Nachträgliche Anlage 3 zur Vorlage 3430/2021-

Bürgereingabe nach § 24 GO – „Stopp des Bauvorhabens auf dem Außengelände zweier Kindertagesstätten in der Kölner Innenstadt“ Aktenzeichen 184/21 B

Die Verwaltung hat eine Variante geprüft, die keinen Eingriff in das Landschaftsschutzgebiet erfordert.

Lageplan aktuelle Planung

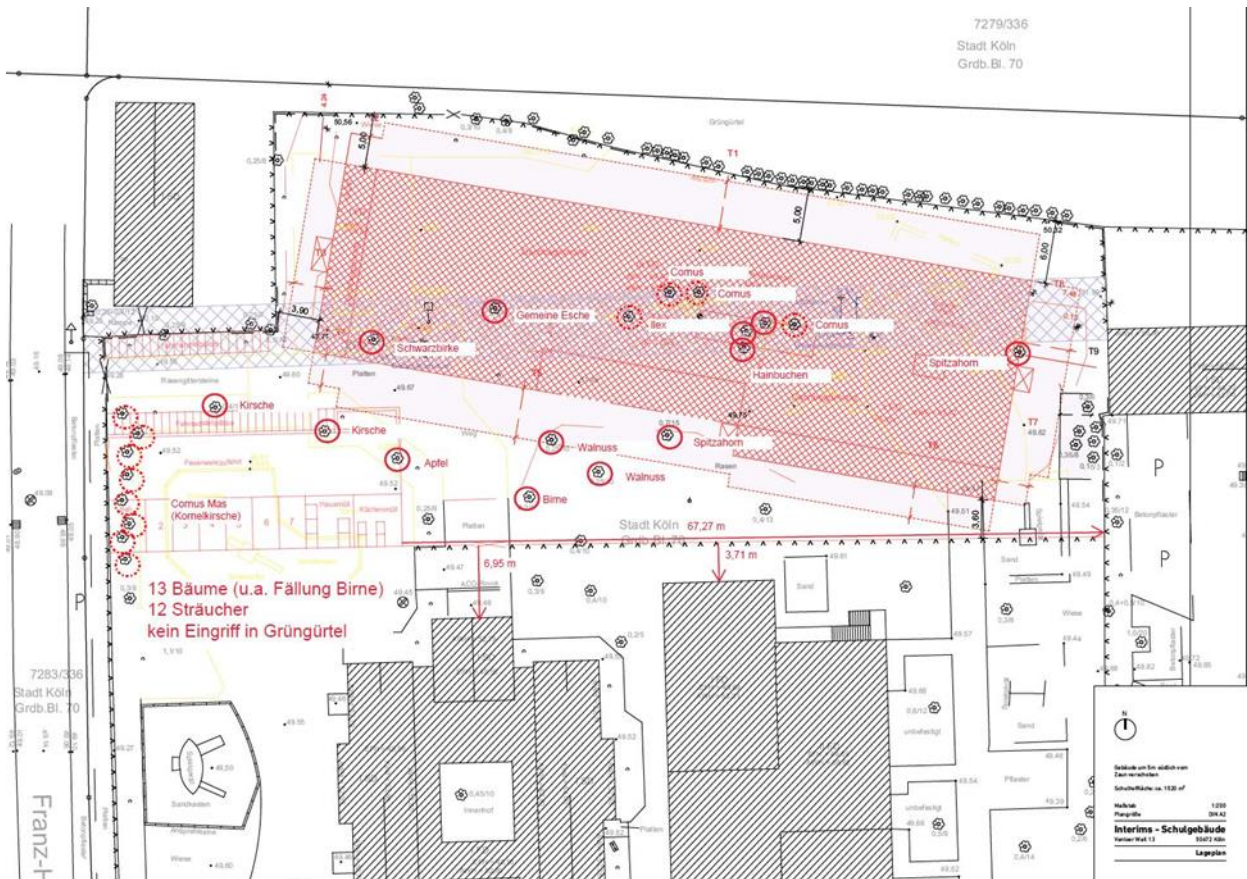
O Anzahl der zu rodenden Bäume/Sträucher bleibt identisch

- Fällung einer geschützten Robinia auf dem Grundstück

+ Erhalt einer Birne

- Eingriff in das Landschaftsschutzgebiet

+ Das Raumprogramm der Schule bleibt unverändert.

O Das Grundstück der Schule bleibt unverändert

+ Schulhof nicht umlaufend

-Schulhof mit einer Größe von ca. 1187 qm

O Der Zaun zwischen Schule und Kita wird nicht verschoben

+ Die Außenfläche der Kita bleibt unverändert. Es bleibt eine Außenfläche von ca. 3361 qm. Die Empfehlung (12 qm/Kind) des LVR wird um 49% überschritten. Nach Teilung stehen rund 24 qm/Kind zur Verfügung

O Umsetzung der Spielgeräte bleibt unverändert.

Lageplan mögliche Variante

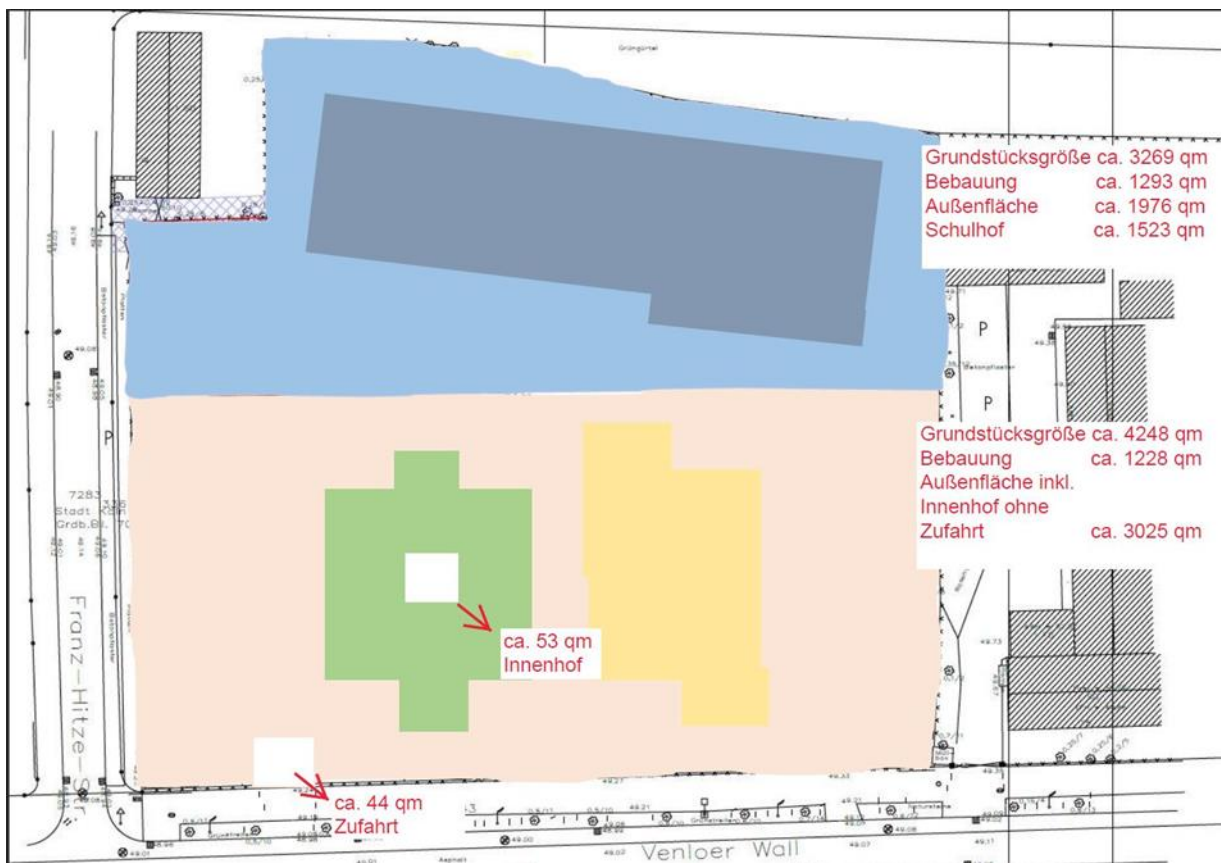
O Anzahl der zu rodenden Bäume/Sträucher bleibt identisch

+ Erhalt einer geschützten Robinia auf dem Grundstück

- Fällung einer Birne

+ kein Eingriff in das Landschaftsschutzgebiet

+ Das Raumprogramm der Schule bleibt identisch.

+ Das Grundstück der Schule vergrößert sich um ca. 385 qm

- Schulhof umlaufend

+Schulhof mit einer Größe von ca. 1523 qm

O Der Zaun zwischen Schule und Kita wird um ca. 5,6 Meter verschoben. Im Zuge der Außenanlagenplanung wird die konkrete Position des Zauns festgelegt werden.

- Die Außenfläche der Kita reduziert sich.

+ Es bleibt eine Außenfläche für die Kita von ca. 3025 qm. Die Empfehlung (12 qm/Kind) des LVR wird um 43% überschritten. Nach Teilung stehen rund 21 qm/Kind zur Verfügung

- Ein weiteres Spielgerät muss versetzt werden.
